Parc Eolien des Perrières II

Mémoire en réponse à l'Avis de la MRAE

Décembre 2022

Figure 1: Zones préférentielles d'implantation des 3000m de Haies

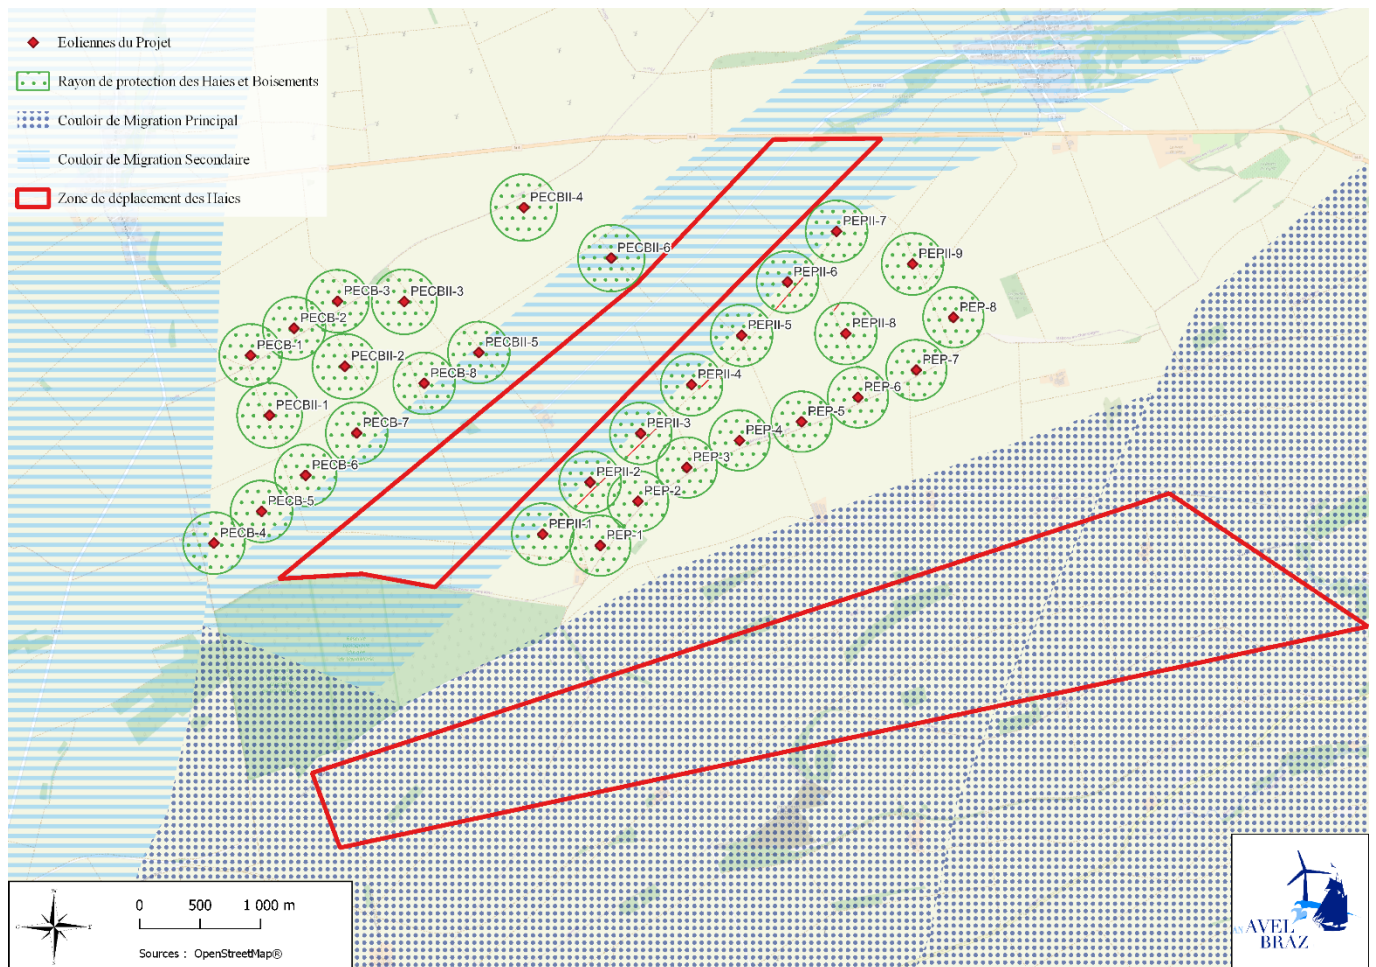
- ***préciser la localisation et le dimensionnement des mesures de compensation et d'accompagnement ;***
- ***démontrer que les haies créées auront un intérêt environnemental et une fonctionnalité écologique au moins équivalents aux haies détruites qui constituaient une mesure d'accompagnement du parc éolien des Perrières et qu'elles seront situées à plus de 200 m des éoliennes existantes et du parc de la côte de Belvat II ;***
- ***ou à défaut, de proposer une implantation de ses éoliennes à plus de 200 m bout de pale de toute lisière boisée ou haie.***

Le porteur de projet propose lors de l'aménagement de ce territoire en site de production d'électricité verte, de déplacer un certain nombre des haies qui se retrouveraient à moins de 200m bout de pales des éoliennes et ce dans le but de respecter les recommandations Eurobats qui ont établi cette limite de protection.

En effet, ces haies ont été plantées dans le cadre de l'installation du projet dit « des Perrières ». C'est pourquoi il est prévu d'augmenter le linéaire de haies déplacées. Ainsi, le projet résultera en la suppression de 1900m de haies pour en replanter un linéaire de 3000m au minimum.

Par ailleurs, la localisation de ces mesures a été déterminée soigneusement : selon la volonté des services instructeurs de sanctuariser les couloirs migratoires avifaunistiques identifiés dans le SRE de 2012, le porteur de projet s'engage à implanter ses haies au cœur de couloirs entourant le projet.

Figure 2 : Localisation des éoliennes projetées vis à vis des couloirs migratoires dans le contexte éolien existant

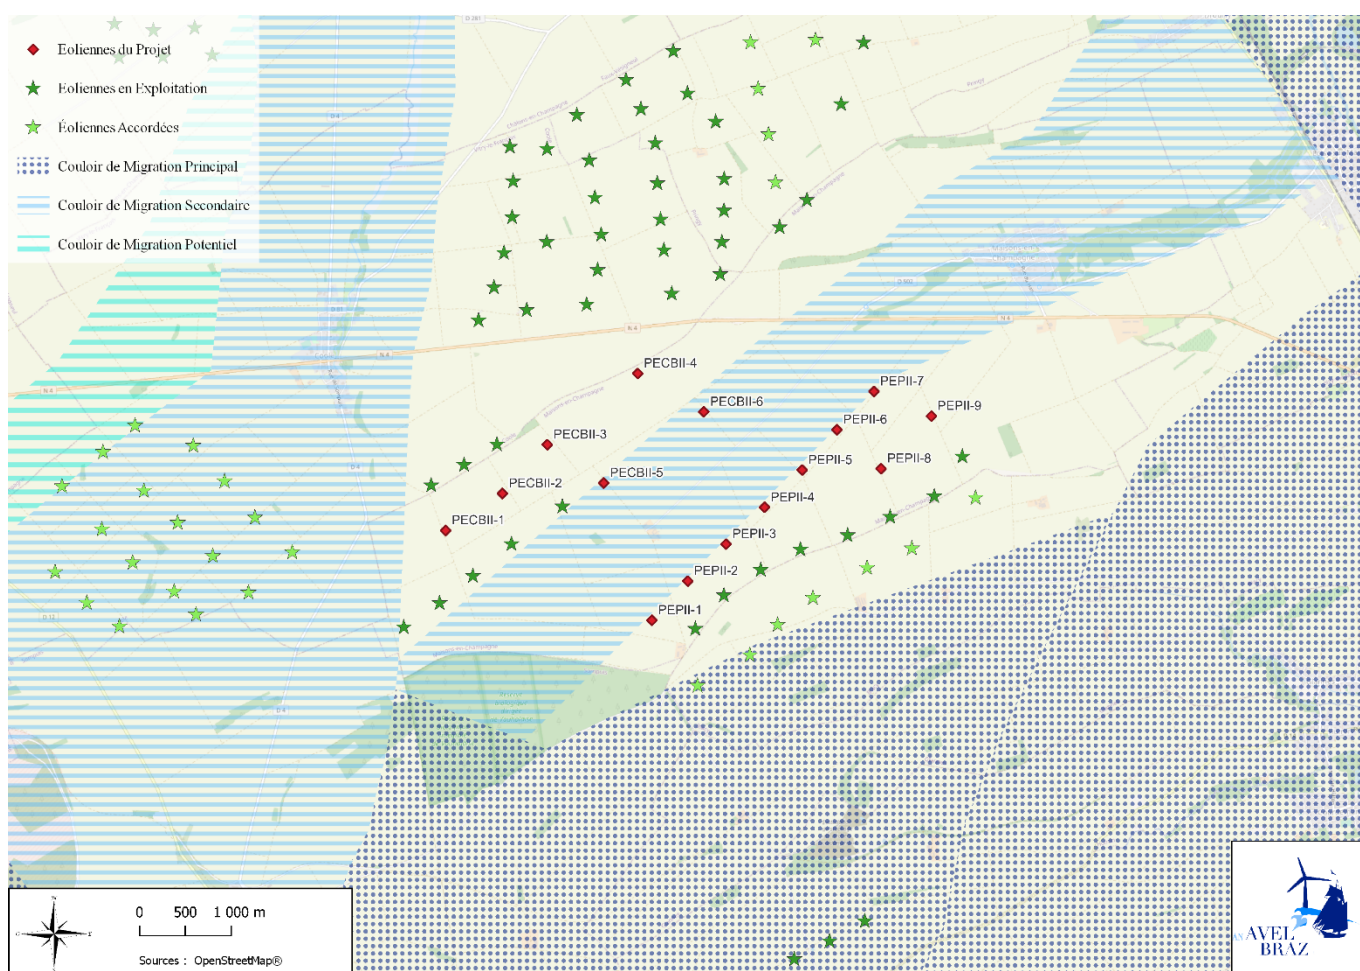
- **compléter le dossier avec :**
 - **dans l'étude d'impact, un bilan des suivis des parcs éoliens existants à proximité du site du projet ;**
 - **une carte présentant les 2 parcs projetés, les parcs existants autour du projet, et les couloirs de migration connus ;**
- **réaliser un suivi des espèces sensibles à l'éolien une fois le parc construit et, si des impacts négatifs sur les espèces migratrices sont mis en évidence, proposer des mesures supplémentaires pour limiter ces impacts.**

La carte demandée est consultable ci-après. Il est à noter que les éoliennes proposées s'inscrivent dans la continuité des parcs existants. Certes, 2 éoliennes du parcs de la Côte Belvat II se situent dans un couloir secondaire identifié dans le SRE 2012, cependant , toutes éoliennes du Parc des Perrières II se sont vues reculées en dehors des limites de ce couloir. Enfin, 2 éoliennes du parc de la Côte Belvat II situées au centre de ce même couloir ont été supprimées. Un espace de 1250m est ainsi préservé au niveau de la section la plus étroite du passage, ce qui est amplement suffisant.

Par ailleurs , le porteur de projet souhaite faire remarquer l'existence d'un couloir principal plus au sud du pôle éolien considéré. Ce couloir de par sa qualification de « principal » et par la largeur qui lui a été attribuée laisse présager un flux migratoire ainsi qu'une diversité spécifique plus importants que le couloir secondaire invoqué pour discuter la pertinence de l'implantation des éoliennes de la Côte Belvat II et de Perrières II. Il est judicieux d'affirmer que l'encadrement du couloir secondaire par des éoliennes présente un impact négligeable grâce à la présence de cette large voie de substitution.
